Vysvětlení (v pořadí dvanácté) k zadávacím podmínkám veřejné zakázky Rekonstrukce a
dostavba Střediska volného času Trutnov

Veřejný zadavatel: Město Trutnov

Výrobek 1.07 je popsána v dokumentaci takto (soubor PS03.03 GASTRONOMIE.pdf):

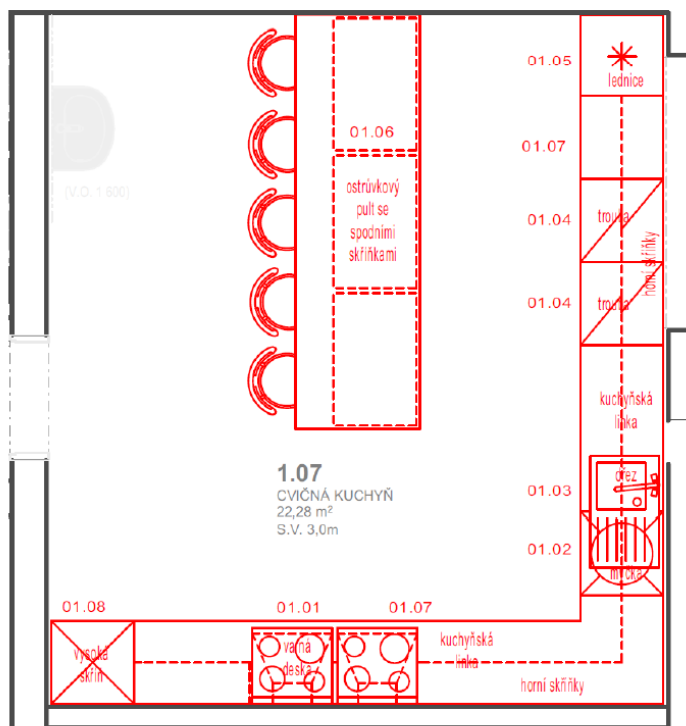
Ve vysvětlení (v pořadí sedmém) ze dne 14.8.2017 dotaz č.2 zadavatel uvádí, že rozměry a specifikaci nalezne účastník ve sloupci C souboru 2017-01-17-26-PS03-GASTRO-VV.xls. V tomto sloupci se však žádné rozměry neuvádí a z uvedeného popisu nelze nacenit některé položky. V seznamu zařízení tato část 1.07 cvičná kuchyně, kde jsou rozměry uváděny, chybí. Žádáme o uvedení do souladu výkaz výměr (tj. popisy, výměry, ...) s projektovou dokumentací a technickou zprávou v podrobnostech jednoznačně vymezujících obsah požadovaných stavebních prací.

Dále ve výkazu výměr je popsána takto:

1.07 cvičná kuchyně	
01.01a	varná deska	indukční varná deska, 230V, čtyřplotýnka, dotykové ovládání
01.01b	digestoř	recyklační digestoř, 230V, dotykové ovládání

Účastníci mají tedy k dispozici veškeré rozměry, dle kterých mohou vyrobit linku. Pokud se účastník ptá na další rozměry, které se vestavují do linky, tak musí respektovat rozměry kuchyňské linky. Pokud je linka hluboká 0,6m a vysoká 0,85m a má délku 9,5m v součtu, tak 01.01a bude mít rozměr varné desky k zabudování 0,6/0,6m, výrobek 01.01b koresponduje s varnou deskou, tedy bude mít rozměr 0,6/0,6m. Dřez 01.03a bude mít rozměr 0,6m s délkou 1,2m. Baterie 01.03b bude mít rozměr na výšku 350 mm. 01.04 se musí zabudovat do linky tedy trouba bude mít rozměr 0,6/0,6/0,6m. Lednička 01.05 bude mít rozměr 0,6/0,6/2,1m.

Pro určení jednoznačnosti platí to, co účastník změřil na výkrese. Výrobek 2.16 je umístěn zde (pod kávovarem):

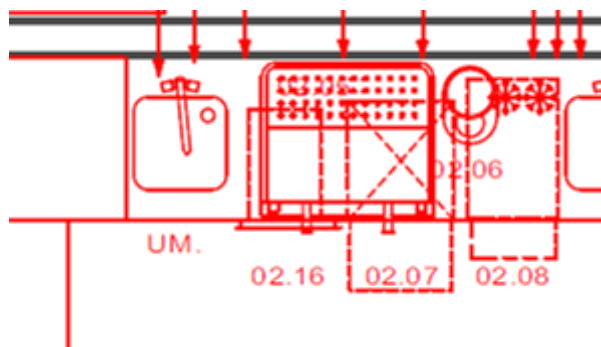
- *Zmiňované rozměry v odpovědi zadavatele jsou v rozporu s projektovou dokumentací. Např. uvádíte, že rozměr položek 1.07a,b,c v místnosti 1.07 je délka 9,5 m, ve formátu .dwg jsme naměřili délku 8,2 m, u položky 1.06 jsou to 3 m. V místnosti 1.53 je délka položky 2.04 3,6 m, nikoliv uváděných 5 m a 2.10 není označeno ve výkrese, ale protěží kuchyňská linka ve výkrese měří 3,7 m, nikoliv 3 m. V místnosti 1.54a je délka regálu ve výkrese 1 m nikoliv 0,9 m. Takže sice lze rozměry odměřit z výkresů, ale neodpovídají sděleným rozměrům zadavatelem. Žádáme zadavatele, aby uvedl v soulad soupis prací gastrotechnologie a odpovídající projektovou dokumentaci, ve které pohromadě specifikuje veškeré požadavky a rozměry.*

Dále žádáme o specifikaci chladicí vitríny 2.16 v místnosti 1.20. V „PS03.02 – Seznam Zařízení“ je tato položka vedena jako:

Specifikace 2.16 v místnosti 1.20 je takto:

- 02.16 **AUTOMATICKÝ ZMĚKČOVAČ VODY 10lt 3/4" vývod pro vodu**
- centrální změkčovač s možností každodenní regenerace
 - kapacita 3.500m3, časově řízený se dvanáctidenním programem
 - tlak vstupní vody min. 2bary, provozní tlak vody max. 8bary
 - kabinetní nádrž s korozi-vzdorného materiálu GFK
- Rozměr [mm]: 310x475x660
Příkon: 0,1kW/230V

Uchazeč pravděpodobně namítá, že došlo k přesmyčce mezi čísly 2.19 a 2.16. Tuto nesrovnalost v soupisu 2017-04-17-26-PS03-GASTRO-VV.xls napravujeme a zasíláme upravené.
